Plaats Hulst
Datum 4 sep 2024

1 Aanvragen omgevingsvergunning

Welstand- en Monumentencommissie (SAM-53887)

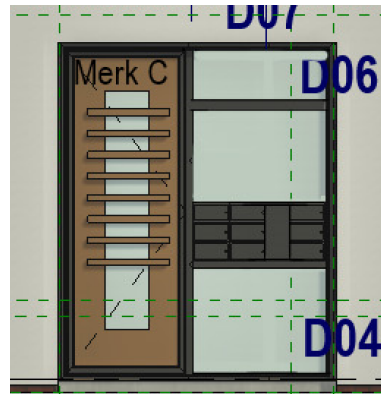
Conclusie 14 aug '24 Negatief. Strijdig met redelijke eisen van welstand- en de Monumentencommissie, tenzij pui van de hoofdentree ter goedkeuring wordt aangepast.

De pui van de hoofdentree is niet passend bij de overige pui-indelingen. De commissie stelt voor om de pui tot op maaiveld door te zetten en de ruitindeling een verticale oriëntatie te geven.

Conclusie 4 sep '24 Positief. Niet strijdig met redelijke eisen van welstand en voldoet aan de eisen van de Monumentencommissie, mits het plan uitgewerkt wordt als optie 2.
